Modification simplifiée N°4 Rapport de présentation complémentaire

LES OBJECTIFS DE LA MODIFICATION SIMPLIFIÉE N°4

- préciser les règles de la zone 1AUs, et rectifier une incohérence dans la rédaction du règlement de cette même zone,
- modifier la pièce graphique 3B.4 : zone 1AUs ZAC du Séqué.

plan de zonage 3B.4
ZONE 1AUs ZAC du Séqué (avant modification simplifiée 4)

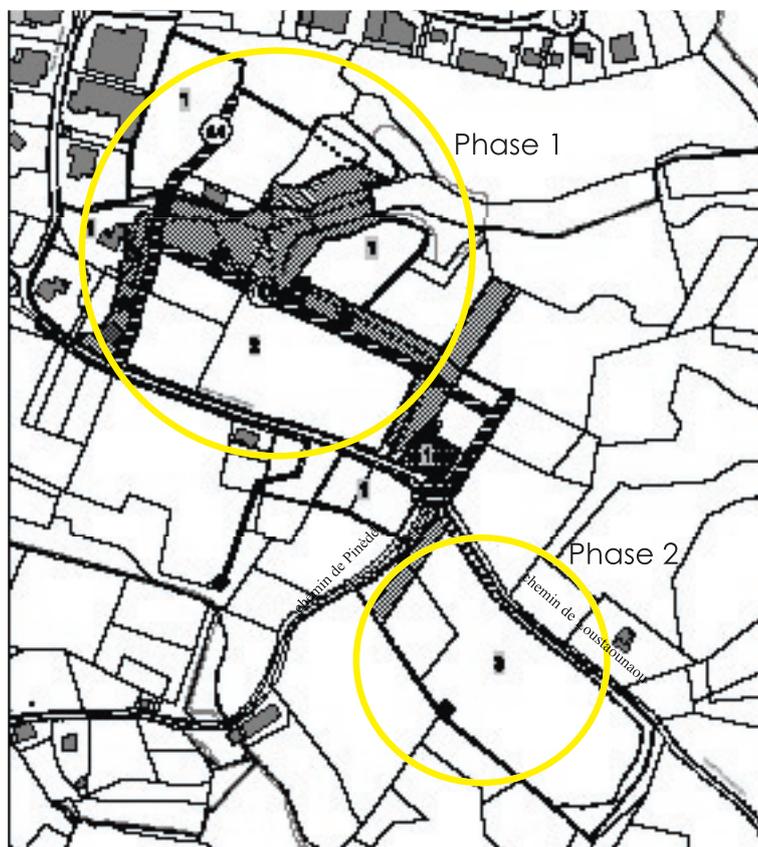
Suite aux réflexions sur l'aménagement de la seconde phase de la Z.A.C., le tracé des cheminements piétonniers envisagés ainsi que les limites du secteur constructible 3 sont modifiés.

Le cheminement piéton parallèle au chemin de Loustaounaou est supprimé. En effet, dans un souci d'économie financière mais également de foncier et de pertinence d'aménagement, ce cheminement piétonnier prévu initialement dans le cadre de la ZAC, sera intégré dans les opérations privées, un cheminement étant par ailleurs prévu dans le cadre de l'aménagement global du chemin de Loustaounaou. Ces dispositions préservent les liaisons piétonnes entre les différents secteurs du quartier.

Les limites du secteur constructible 3 sont revues et recalées notamment au nord-est et au sud-est pour prendre en compte les modifications de cheminements et laisser plus de souplesse pour l'implantation des bâtiments. L'accès vers le belvédère qui longeait initialement depuis le cheminement de Loustaounaou le sud-est du terrain, passera maintenant, pour offrir un cadre plus naturel au piéton, par l'espace vert public et longera le sud-ouest du terrain en limite de l'espace boisé classé.

Par ailleurs, le bassin de rétention des eaux pluviales situé dans le secteur 3 est supprimé pour mise en cohérence avec le dossier loi sur l'eau d'avril 2008 et la note complémentaire de juillet 2008 qui prévoient une rétention des eaux pluviales gérée à la parcelle.
